Oggetto: Impianto fotovoltaico e relative opere di trasporto e cessione energia prodotta di 13,739 Mw – Ditta proponente San Giorgio Energia srl (p.IVA 12881860964) con sede in Milano, via Lanzone n. 31– ubicazione Contrada “Pirazzo”- Sogliano Cavour al foglio 7 particelle 395, 400, 401, 397, 394 ,329, 396, 393, 392,719,331,408,409,410,411,413,414,415,809,811,817,815,813 e nel territorio del Comune di Cutrofiano al Fg.9, p.lla 575, della potenza di 13,739 Mw

OSSERVAZIONI

ITALIA NOSTRA – SEZIONE LECCE

COMITATO TECNICO SOGLIANESE

FIG. 1 A - VIABILITÀ DI PREVISIONE DEL P.R.G. E RELATIVE FASCE DI RISPETTO

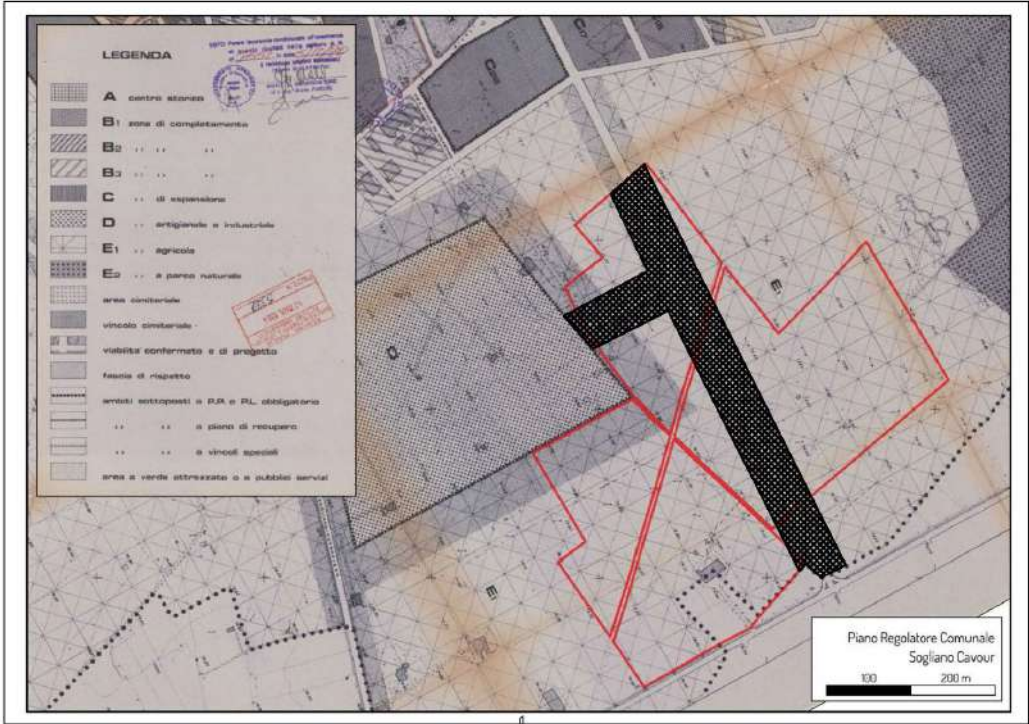
Come riportato dagli stessi progettisti nello stralcio planimetrico del PRG alla pagina 46 della Relazione Tecnica Descrittiva allegata al progetto, i campi 1 e 2 sono considerevolmente interessati dalla predetta viabilità di previsione a servizio del P.I.P. la quale costituisce completamente della viabilità attuale, che ad oggi risulta troncata all'intersezione con la Via Comunale San Nicola da Tolentino.

Per quanto sopra si ritiene di poter correttamente affermare che le viabilità e le relative fasce di rispetto alle stesse, previste dal PRG ed interessanti i campi n. 1 e n. 2 di progetto, NON SIANO DA CONSIDERARSI ALLA STREGUA DI AREE AGRICOLE, ma bensì costituiscano ovviamente INDISPENSABILE COMPLETAMENTO DELLA VIABILITA' a servizio del Piano degli Insediamenti Produttivi, quindi AREE NON IDONEE all'ospitalità di campi fotovoltaici in quanto non comprese tra quelle di cui al punto 1 della lettera c) ai sensi del art. 20 c.8 lett. c)ter del D. Lgs 199/2021.(1)

Il progetto, "asfaltando" di pannelli l'intera area a disposizione, NON RISPETTA neanche i distacchi imposti per le strade di tipo F, quale è la Via Comunale San Nicola da Tolentino, e quindi le fasce di rispetto dalla tipica finalità volta ad assicurare eventuali esigenze pubblicitarie di allargamento delle strade. È chiaro, infatti, che ipotetici futuri allargamenti delle sedi stradali incontrano difficoltà a fronte della presenza di elementi di qualsivoglia genere e ancor di più in presenza di una tecnologia complessa quale quella proposta, non equiparabile certamente ad un impianto tecnologico di modesta e provvisoria entità. Il divieto previsto dall'art. 16 C.d.S., riguarda, infatti, non solo le nuove costruzioni, ma altresì le ricostruzioni e i manufatti di qualsiasi tipo e materiale che possano impedire che il principio per cui il distacco fu costituito, possa di fatto essere posto in essere.

Pertanto la rete viaria e le relative fasce di rispetto, nonché le aree costituenti fascia di rispetto del PIP, come sancite dal Piano Regolatore Generale vigente dovranno essere escluse dalla progettazione inquanto non agricole e quindi NON IDONEE.

FIG. 1 B - FASCIA DI RISPETTO DEL P.I.P. COMUNALE PREVISTA DAL P.R.G.

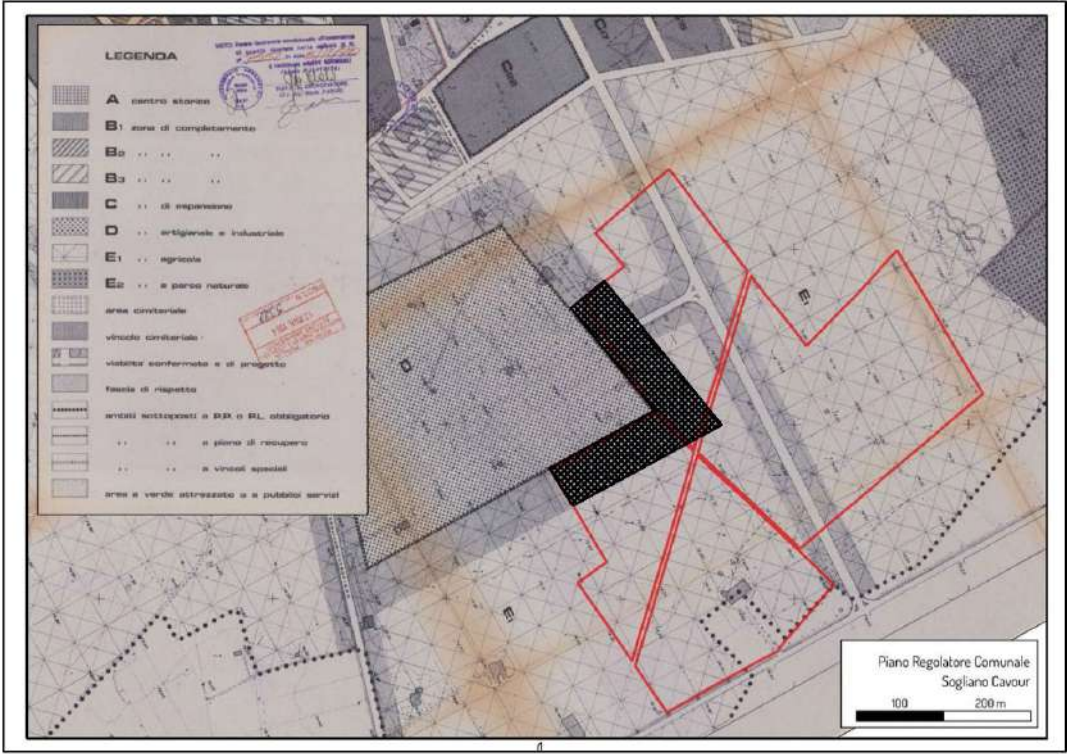
Alla stessa stregua sono da considerarsi le fasce di rispetto della profondità di metri 50,00 poste intorno all'area P.I.P., anch'esse non CLASSIFICATE strettamente AGRICOLE dal PRG vigente e quindi anch'esse AREE da ritenersi NON IDONEE all'allogamento di campi fotovoltaici, inquanto anche queste ultime da considerarsi non comprese tra quelle di cui al punto 1 della lettera c) ai sensi del art. 20 c.8 lett.c) ter del D.Lgs 199/2021. (1)

(FIG. 2) – DETTAGLIO DELLO STUDIO IDRAULICO redatto dalla AUTORITA' Di BACINO PER IL COMUNE DI CUTROFIANO E PARTE DEI COMUNI LIMITROFI NEL GIUGNO DELL'ANNO 2014 – SI NOTI L'INDICAZIONE DI AREA A MEDIA PERICOLOSITÀ IDRAULICA DELLA VALLE DEL "PIRAZZO".

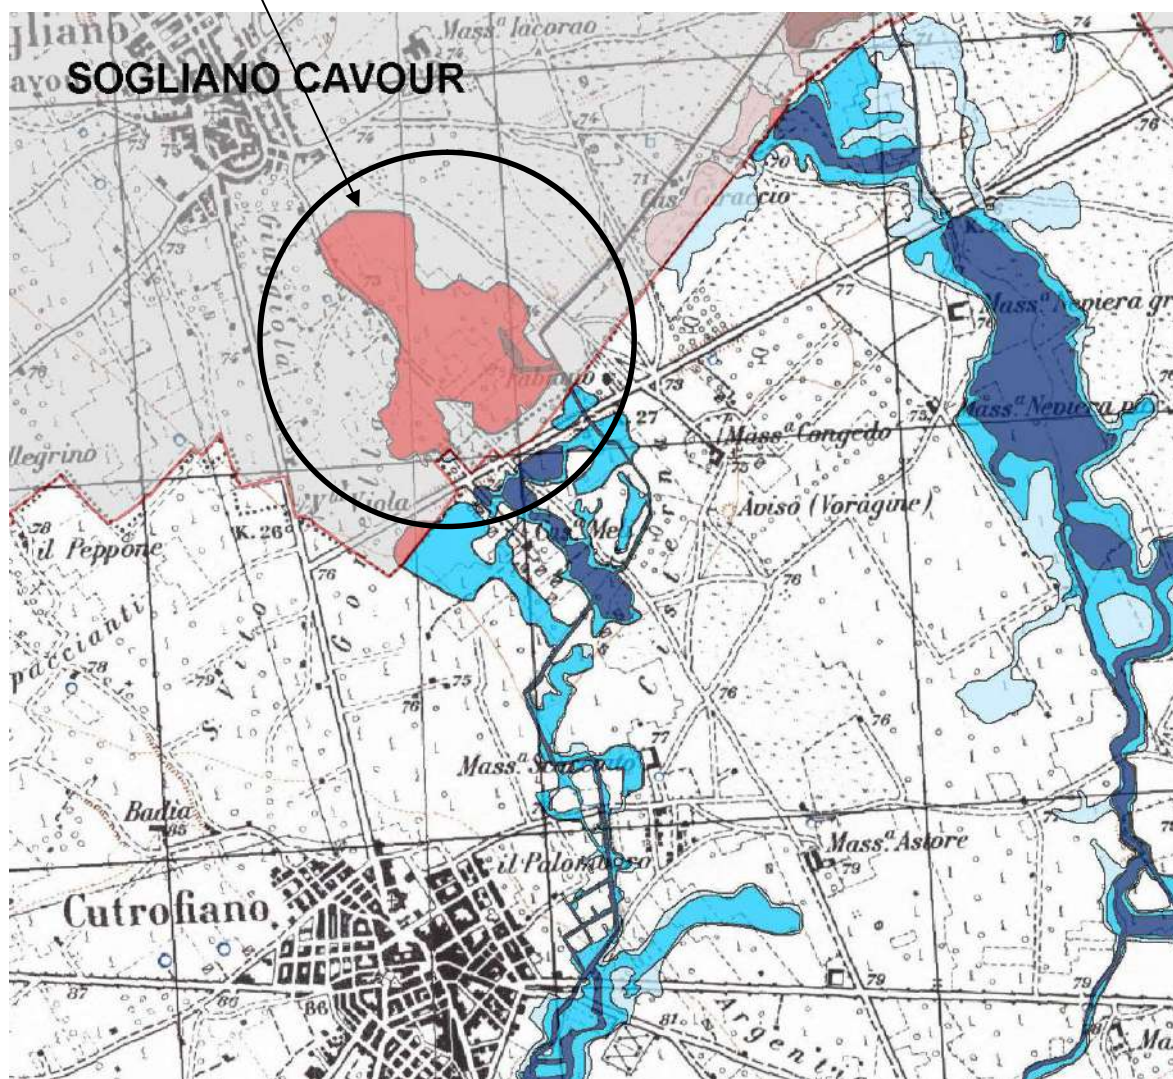
Ciò trova inequivocabile conferma nella planimetria allegata la quale si riferisce allo studio idraulico effettuato nel giugno del 2014 per la proposta di modifica al PAI, come in effetti modificato, studio, si badi bene, redatto dalla stessa AUTORITA' Di BACINO, per il territorio di Cutrofiano, interessato peraltro, seppur in minor porzione, dalla progettazione fotovoltaica. **(ALL. 2 e FIG.2)**

La cartografia riporta puntualmente, oltre le criticità del territorio comunale cutrofianese, anche quelle di parte dei territori contermini e, tra essi, la nostra Valle "Pirazzo", dichiarata per la sua quasi intierezza, e cioè per come in realtà è, interessata da MEDIA PERICOLOSITÀ IDRAULICA pur se ancora non formalizzata ai sensi dell'art. 24 delle NTA del PAI.

LE CONCLUSIONI DEI PROGETTISTI DESCRIVONO ESATTAMENTE IL CONTRARIO DELLA REALTA', realtà fotografata, dai tecnici dell'Autorità di Bacino, infatti:

a smentire categoricamente quanto affermato dai progettisti nella relazione Idrologica e idraulica allegata al progetto, provvede la predetta cartografia elaborata per l'aggiornamento del PAI in agro di Cutrofiano nel recente 2014, la quale riporta pedissequamente la Piana "Pirazzo" come **INTERAMENTE INTERESSATA DA MEDIA PERICOLOSITA' IDRAULICA. (ALL. 2 e FIG.2)**

Si può quindi concludere che la Valle sia INTERESSATA DA MEDIA PERICOLOSITA' di rischio idraulico e pertanto assoggettata all'art. 8 delle NTA del PAI, il quale ESCLUDE categoricamente (e giustamente), interventi del tipo proposto :

(FIG. 3A) – STRALCI CARTA TECNICA REGIONALE N. 526074 E N. 526071.

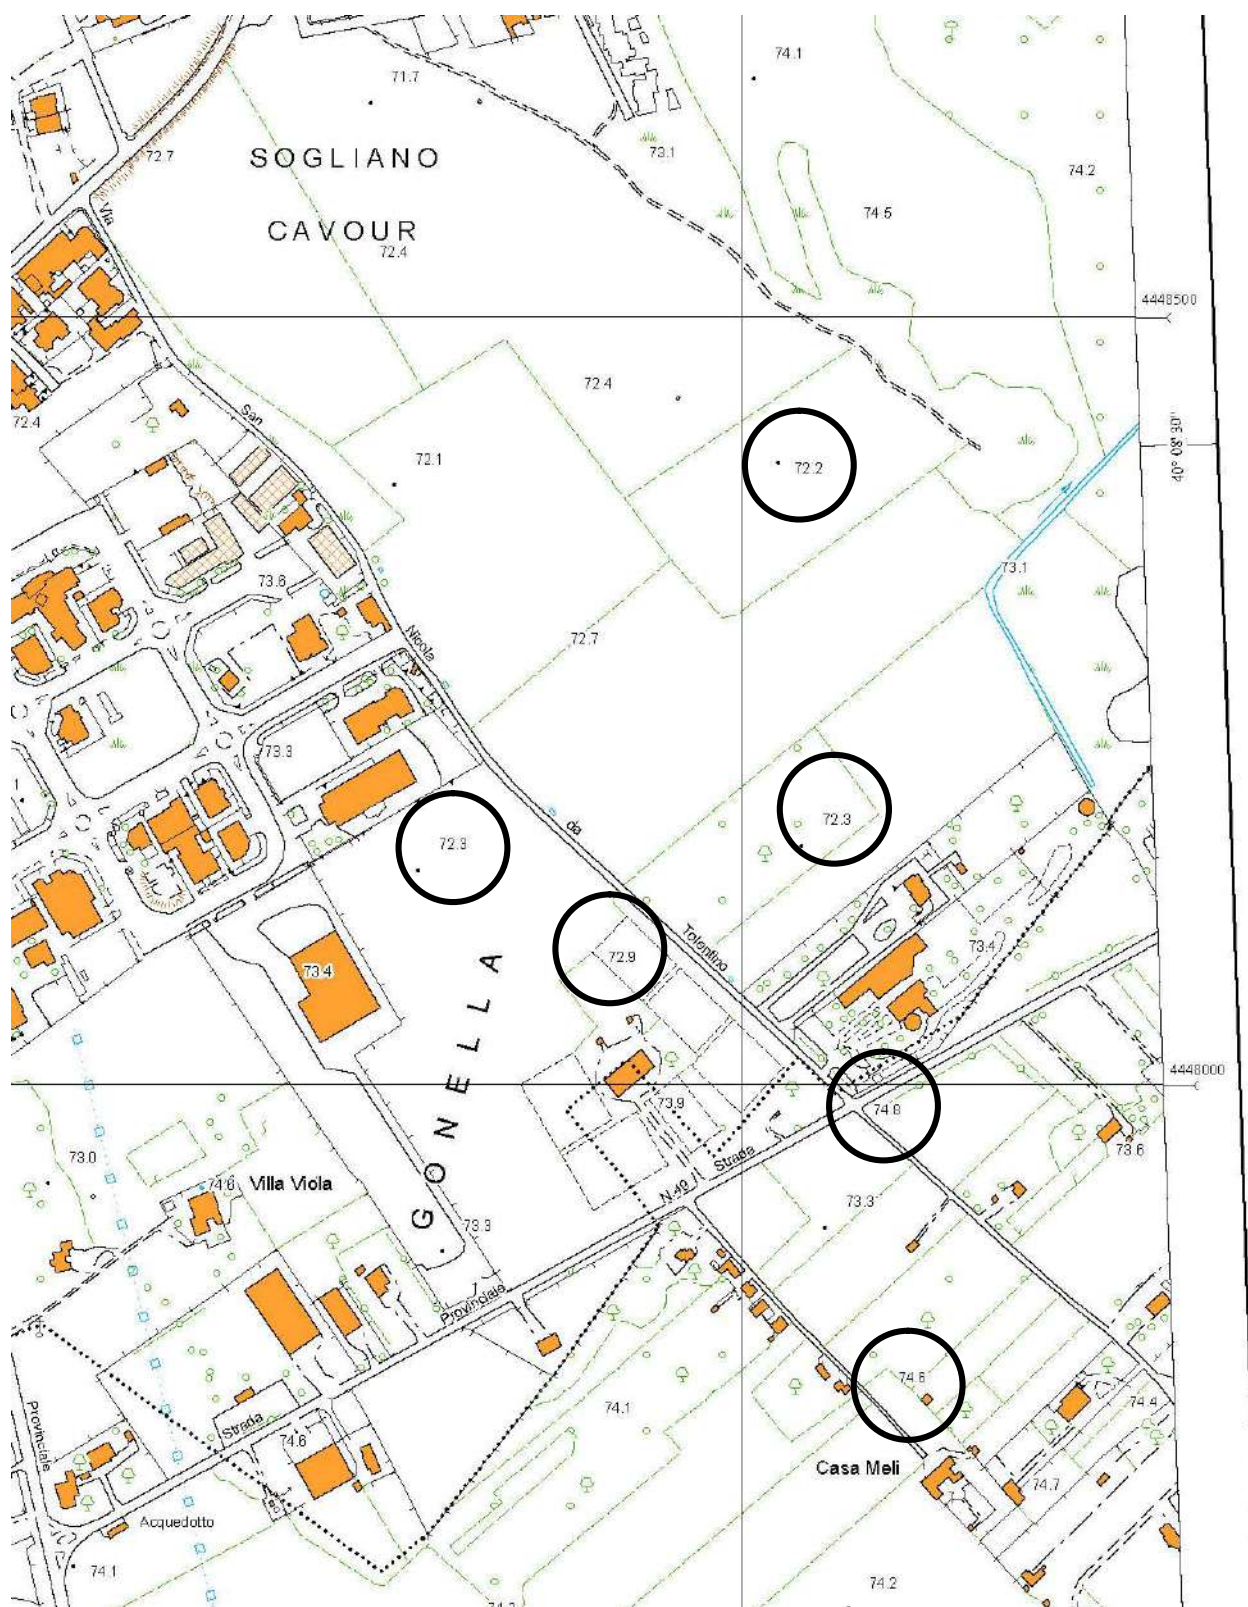
Dai piani quotati della Carta Tecnica Regionale n. 526074 e n.526071 **(FIG.3)**, anche chi non vorrebbe deve ammettere, in barba a qualsivoglia relazione idrologica e idraulica contenente improbabili "modellazioni bidimensionali", che **LA VALLE INTERESSATA DALL'IMPIANTO, POSTA AD UNA QUOTA SUL MARE DI 72 METRI, COSTITUISCE IL PUNTO ALTIMETRICAMENTE PIÙ BASSO PER CHILOMETRI INTORNO.**

La vasta depressione valliva risulta posta a quota inferiore di oltre SEI METRI DALLA PERIFERIA CUTROFIANESE POSTA A SOLI 500 METRI DI DISTANZA e SINO A 12 METRI dal centro cutrofianese posto ad una distanza di UN CHILOMETRO, dalla quale periferia il canale "Scacciato" raccoglie le acque dell'abitato e si avvia verso i terreni interessati dalla progettazione fotovoltaica, assoggettando la Valle alla CERTEZZA di dover svolgere, come di fatto GRAZIE A DIO sinora e da sempre svolge, la funzione di territorio servente del predetto comune, preservando gli abitati.

FIG. 4 B - CARTOGRAFIA DEL P.P.T.R. - COMPONENTI BOTANICO VEGETAZIONALI - BENI PAESAGGISTICI - BOSCHI

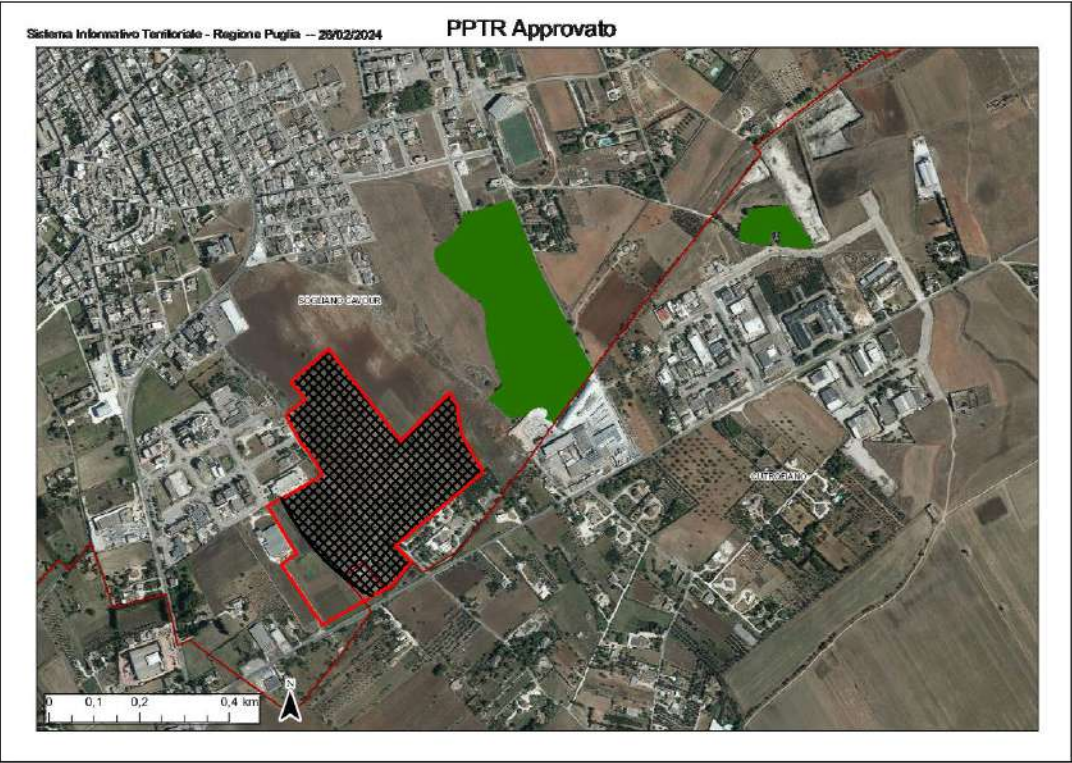
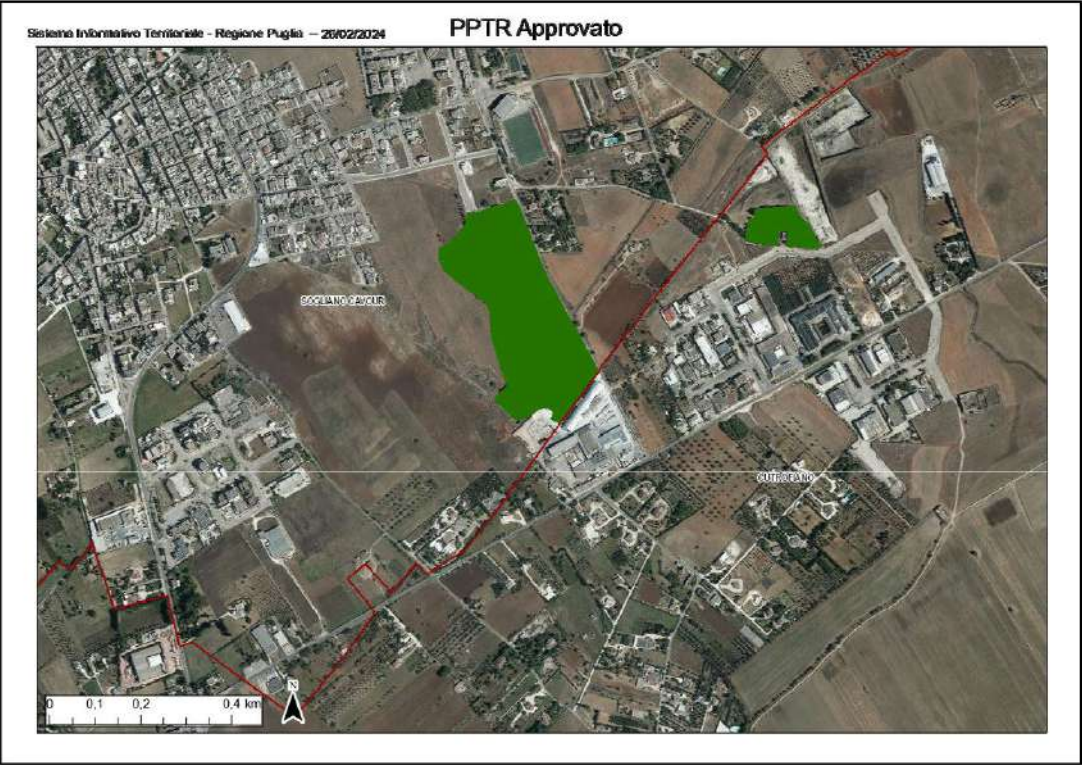
Ciò nonostante i campi contrassegnati nelle planimetrie di progetto con il numero 1 e 2 nonché parte del campo contrassegnato con il n. 3 ricadono nella fascia di rispetto di metri 500 di cui all'art. 20 lettera C-quater del Decreto Legislativo 08.11.2021, n. 199 e s.m.i. (1) del bene paesaggistico c.d. "Bosco Caracciolo" o "Pineta Piccola", bene tutelato ex lege ai sensi della parte seconda del D. Lgs. 42/2004, e PERTANTO DETTA FASCIA, ancorchè ricadente nei 500 metri dalla zona PIP, E' SOTTRATTA ALLA POSSIBILITÀ DI POSIZIONAMENTO A TERRA DI IMPIANTI DEL TIPO CONSIDERATO (FIG.4 A) - (FIG. 4B) :

Per quanto sopra esposto, le aree interessate dai campi n. 1 e n. 2 e parte delle aree interessate dal campo n. 3 **RISULTANO ESCLUSE** dalle superfici agricole idonee all'allogamento di parchi fotovoltaici.

AREA DEL PARCO FOTOVOLTAICO RICADENTE NELLA FASCIA DI RISPETTO DI METRI 500 DI CUI ALL'ART. 20 LETTERA C-QUATER DEL DECRETO LEGISLATIVO 08.11.2021, N. 199 E S.M.I. DEL BENE PAESAGGISTICO C.D. "BOSCO CARACCILO" O "PINETA PICCOLA", BENE TUTELATO EX LEGE AI SENSI DELLA PARTE SECONDA DEL D. LGS. 42/2004, E QUINDI INTERDETTA ALL'ALLOGAMENTO DI IMPIANTI DEL TIPO PROPOSTO.
